De: planejamento@sjbatista.sc.gov.br
Enviado em: terça-feira, 18 de fevereiro de 2025 10:07
Para: Licita02
Assunto: Fwd: Re: Esclarecimentos - Ponte Colônia

Bom dia, segue questionamentos em relação ao projeto da Ponte dos Imigrantes sobre o rio Tijucas (ponte colônia nova Itália) em São João Batista/SC.

Assunto: Esclarecimentos - Ponte Colônia

APOIO 01 E 04 - LATERAIS

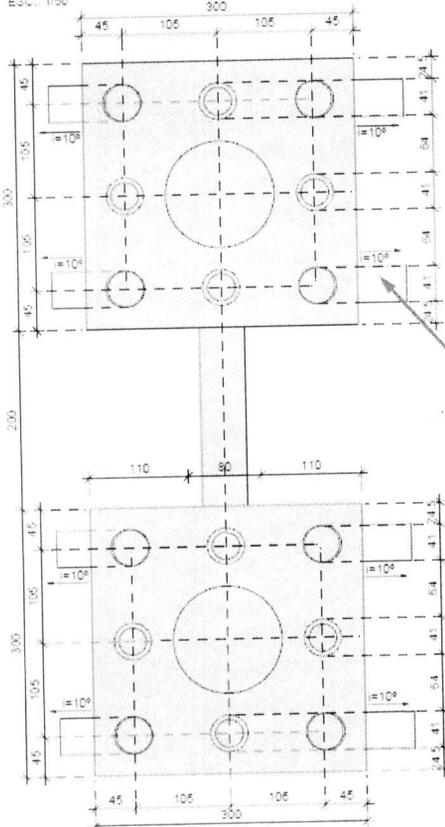
Nos projetos disponibilizados no sítio eletrônico não há a especificação ou detalhamento da inclinação das estacas. Seria possível esclarecer este ponto?

Referente ao questionamento sobre a inclinação das estacas, a informação está contida na prancha "**5235 - 03 FORM REV00**", detalhe **09**, conforme imagem. A inclinação é de **10 graus**.
